リコール届出一覧表

リコール届出日：平成30年5月23日

リコール届出番号	外-2661	リコール開始日	平成30年 5月 24日
届出者の氏名又は名称	ジャガー・ランドローバー・ジャパン 株式会社 代表取締役 ハンソン・マグナス・ユタカ	製作国：英国 製作者名：ジャガー・ランドローバー・リミテッド 問い合わせ先： ジャガーお客様相談室 0120-922-772	
不具合の部位（部品名）	後写鏡等（直前直左確認装置）		
基準不適合状態にあると認める構造、装置又は性能の状況及びその原因	直前直左カメラの画像表示装置において、カメラコントロールユニットを最新プログラムに更新したものについて、電源コントロールユニットプログラムとの互換性が不適切なため、ギア位置をDレンジにした際に、車両の画像が表示しなくなる。そのため、直前直左の視界が確保できなくなる。		
改善措置の内容	全車両、電源コントロールユニットのカメラの切り替え設定プログラムを対策したものに変更する。		
不具合件数	0件	事故の有無	無し
発見の動機	本国メーカーからの情報による。		
自動車使用者及び自動車分解整備事業者に周知させるための措置	<ul style="list-style-type: none"> ・使用者：電話又はダイレクトメールで通知する。 ・自動車分解整備事業者：対象車両が少数であり、全ての使用者を把握しているの で、機関誌等への掲載は行わない。 ・改善実施済車には、運転席側ドアロックストライカー付近に外-2661の ステッカーを貼付する。

改善箇所説明図

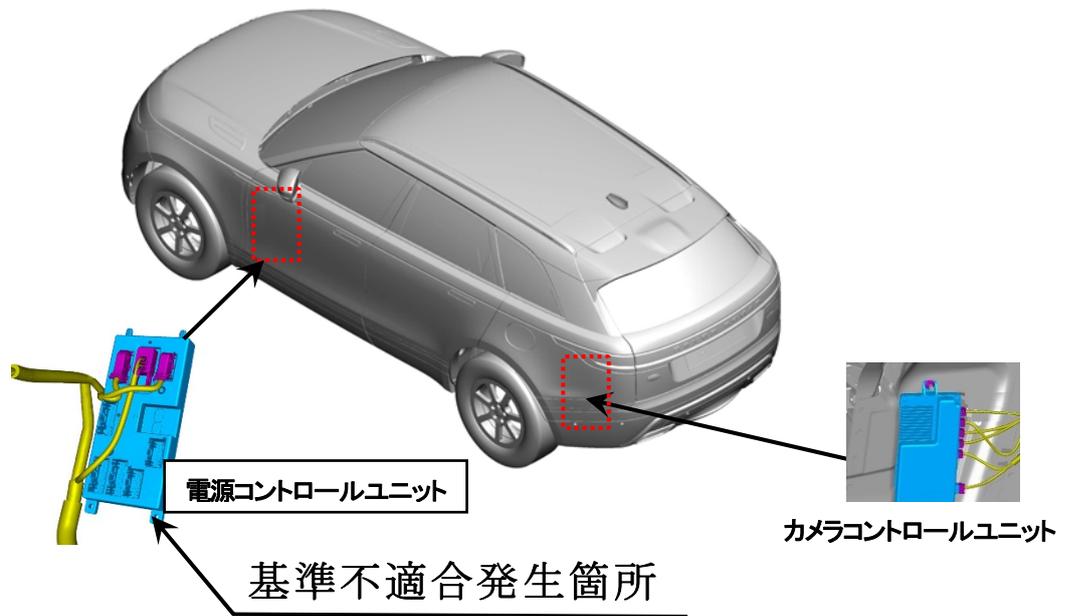
直前直左カメラの画像表示装置において、カメラコントロールユニットを最新プログラムに更新したものについて、電源コントロールユニットプログラムとの互換性が不適切なため、ギア位置をDレンジにした際に、車両の画像が表示しなくなる。そのため、直前直左の視界が確保できなくなる。

全車両、電源コントロールユニットのカメラの切り替え設定プログラムを対策したものに変更する。

ギヤシフトをDに入れて直前直左画像が表示することで識別出来る。
